KKW Krško/Slowenien

Laufzeitverlängerung

Abschließende Fachstellungnahme

REPORT  
REP-0818  
WIEN 2022

Abbildung 3:  
Vergleich der  
Bemessungs floorspek-  
tren in HORIZONTALER  
Richtung für das Reak-  
torgebäude auf der  
Höhe 107.

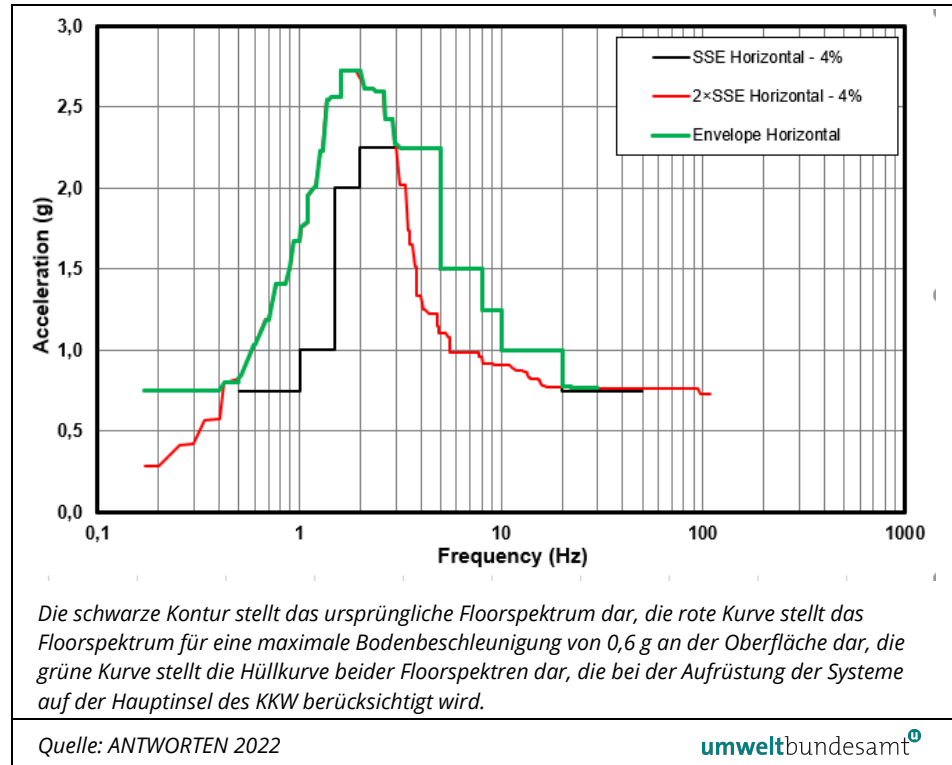
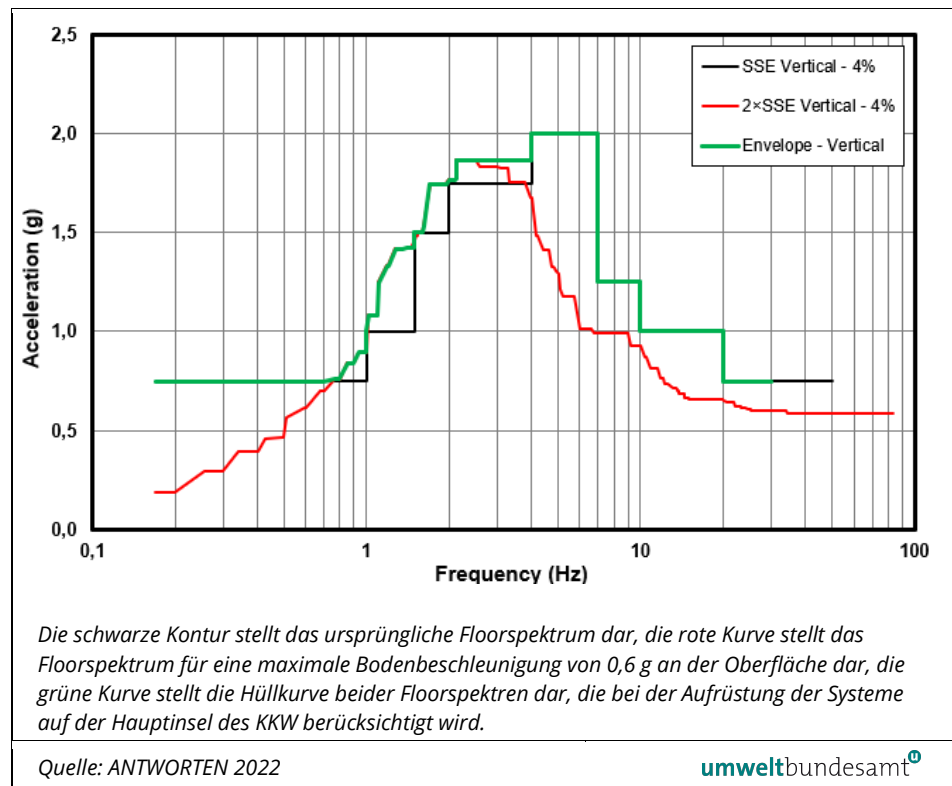
Die Frage wurde vollständig beantwortet. Es ist hervorzuheben, dass die slowenische Seite für repräsentative Standorte des Equipments (in diesem Fall Standort eines Equipments im Reaktorgebäude auf der Höhe 107) Abbildungen der Floorspektren, wie in den bilateralen Konsultationen besprochen, nachgeliefert hat. Aus diesen Abbildungen ist ersichtlich, dass die Floorspektren im Spektralbereich von 4 bis 20 Hz zufolge  $PGA = 0,30$  g am Fundament (einfache Boden-Bauwerk-Interaktion) kleiner sind als zufolge  $PGA = 0,60$  g an der Oberfläche (rigorose Boden-Bauwerk-Interaktion). Somit ist die Wahl der Einhüllenden beider Spektren für die seismische Qualifizierung des Equipments auf der konservativen Seite.

Abbildung 6:  
Das Diagramm zeigt die effektive 2- und 3-Tages-Ganzkörperdosis einschließlich Deposition für Erwachsene bzw. Kinder bei einem SBO-Unfall.

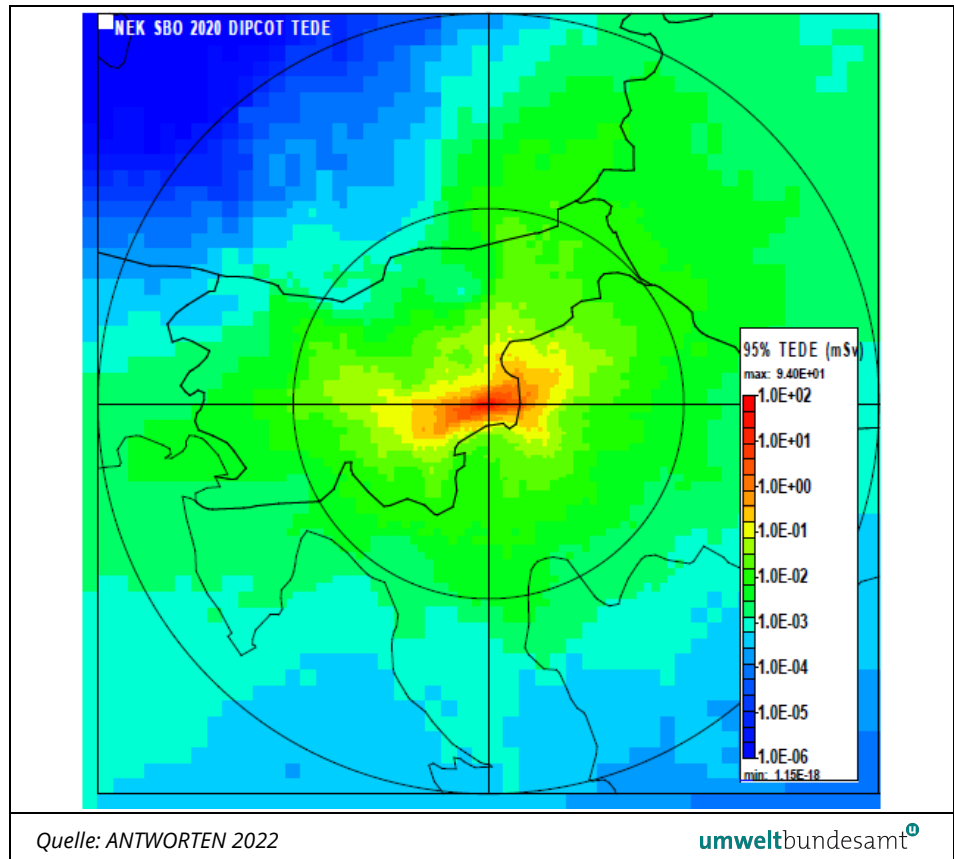
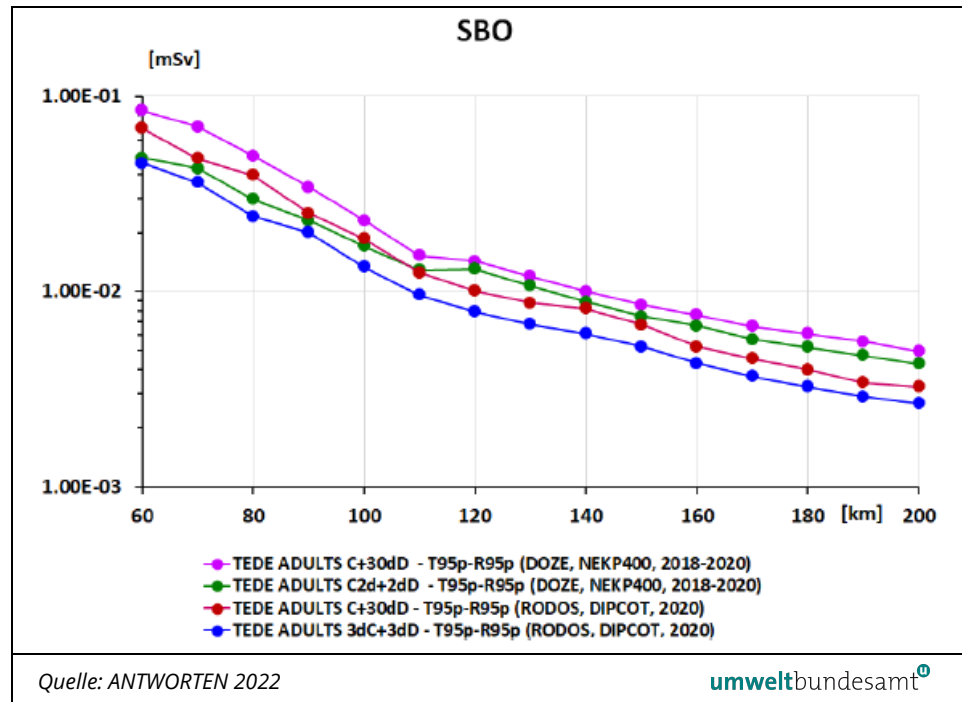
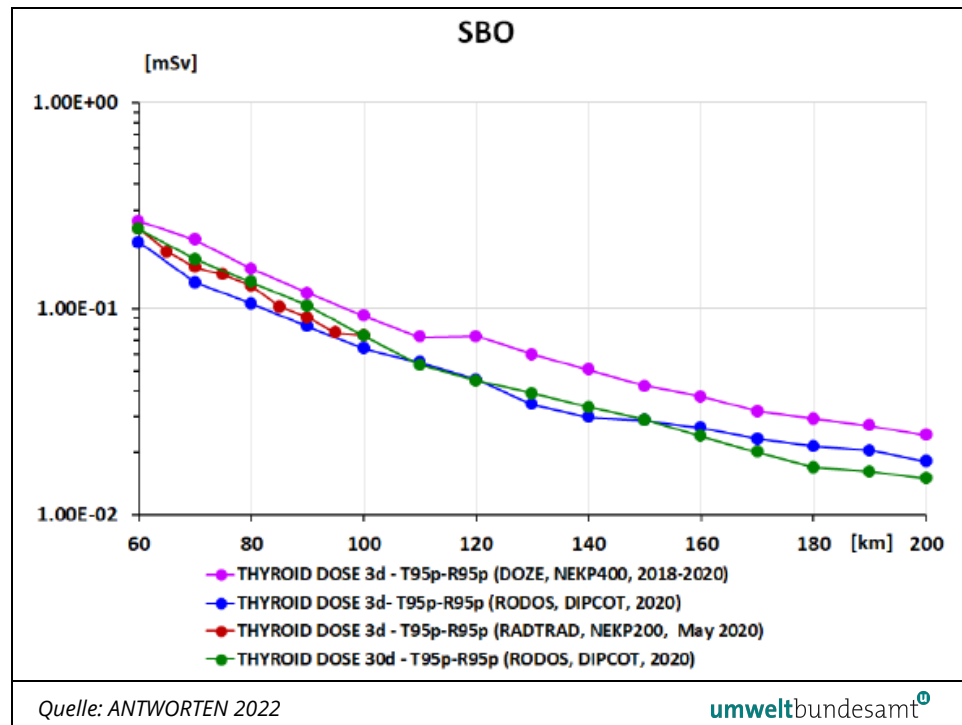
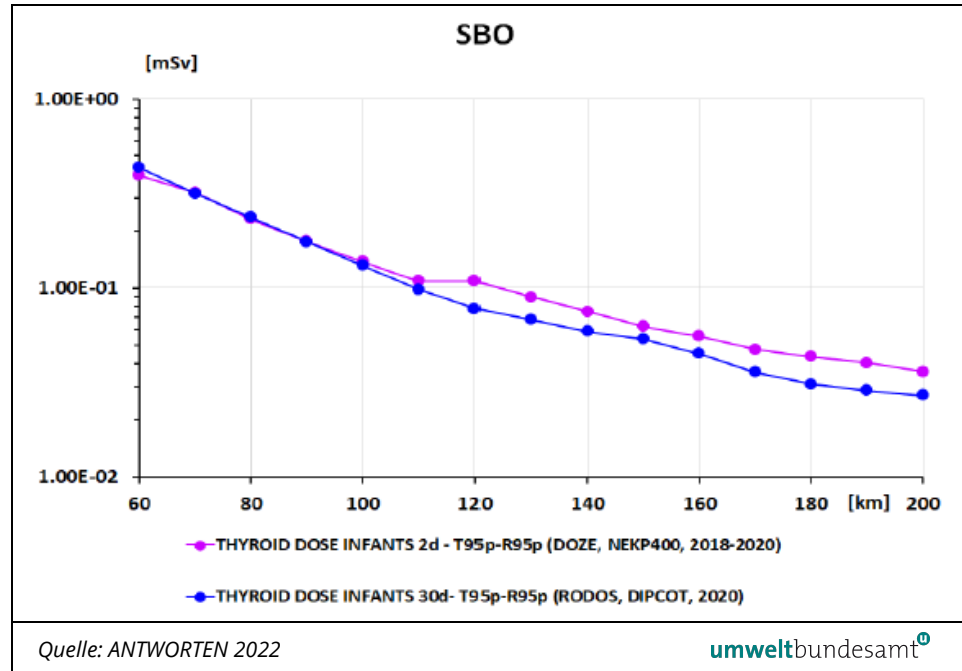
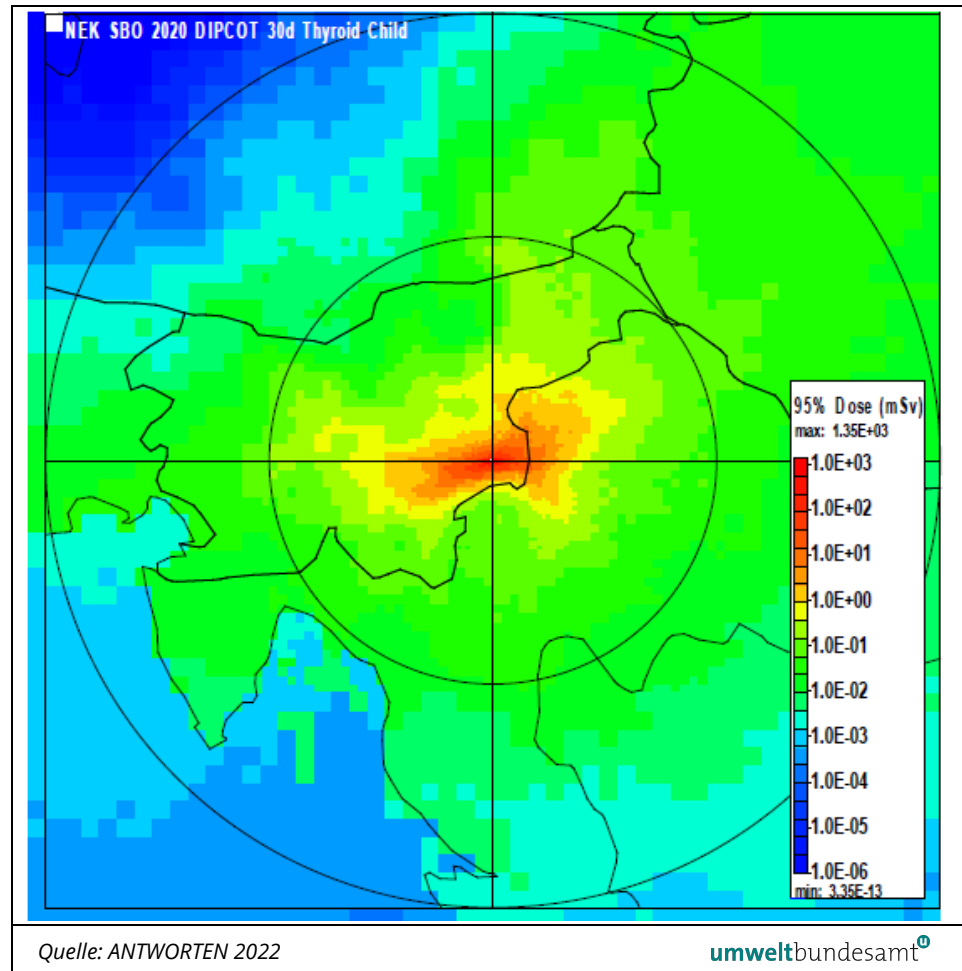
Die Frage wurde sehr umfassend beantwortet. Die Berechnungen wurden mit zwei verschiedenen Systemen durchgeführt, die zu ähnlichen Ergebnissen kamen. Zusätzlich wurden auch Schilddrüsendosiswerte berechnet.
